改善箇所説明図

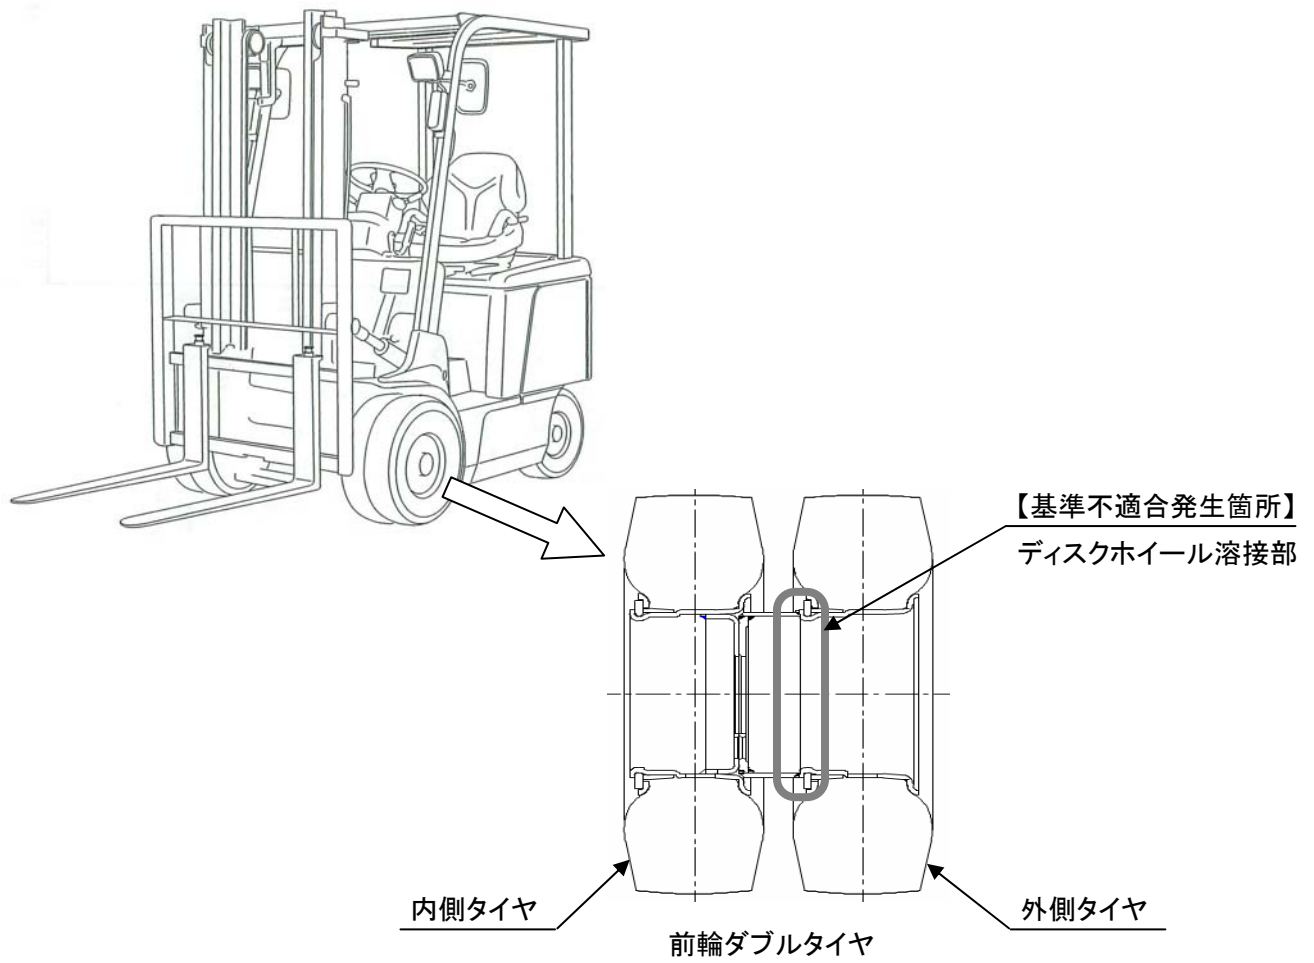
【基準不適合発生箇所】

ソリッドタイヤ（空気の代わりにゴムを充填したタイヤ）を装着した前輪ダブルタイヤ仕様の車両において、前輪外側ディスクホイール溶接部の強度が不足しているため、亀裂が発生する場合があります。そのため、このままの状態で使用を続けると、亀裂が進行し、最悪の場合、溶接部が破断し、車輪が脱落するおそれがある。

【改善内容】

全車両の前輪外側ディスクホイールを対策品と交換する。

改善実施車は識別のため、ディスクホイールに白ペンキでマーキングする。
